## 시 정 요 구

제 목 청사 시설보안 관리 미흡

관 련 부 서 경기북부지사

#### [사진 1] 경기북부지사 출입구 전경

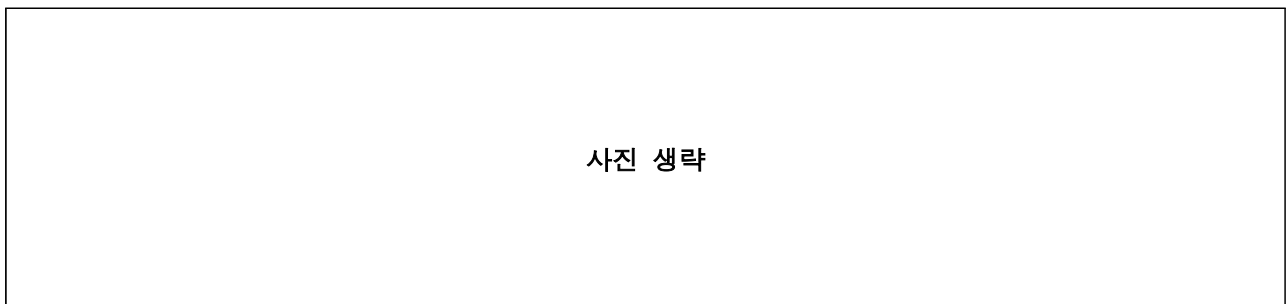
그러나 지사에서는 제한지역인 청사에 대한 접근 통제 조치를 미흡하게 하고 있다. 우선 지사 청사에는 출입자 확인을 위한 CCTV가 설치되어 있지 않는데, 이 경우 자산이나 비문, 검사장비의 도난과 같은 사고가 발생할 때 그 원인을 찾기 매우 어렵게 된다.

지사의 청사 출입 통제 조치도 취약한데, 청사 출입 시 교육장에 설치된 출입문 도어락 비밀번호로만 입력하면 출입이 가능한 상태이다. 규정에 따라 청사의 출입은 승인자만이 가능해야 하며 여기서 정한 승인자는 지사에 근무하고 있는 직원들만 해당한다. 그러나 지사의 경우 비밀번호가 타 부서로 전출된 직원들도 알고 있을 가능성이 있고, 내부 직원 외에도 외부인들에게 비밀번호가 노출되었는지도 확인하기 어려운 상황이다.

따라서 지사는 출입자를 관리할 CCTV를 청사에 설치하고 이를 관리해야 하고, 출입 통제 방식도 지문이나 사원증, 별도의 출입카드 등을 이용해 출입하는 방식으로 제한 지역에 대한 접근 통제성을 강화해야 한다.

위와 관련, 「보안업무규정」에 따라 지사의 제한 지역 접근 통제성 강화를 위하여 출입자 관리 목적의 CCTV 설치 및 지문·사원증·출입카드 등을 통한 출입 통제 방안을 마련하여 주시고, 그 조치결과를 감사실로 제출하여 주시기 바랍니다. (시정)
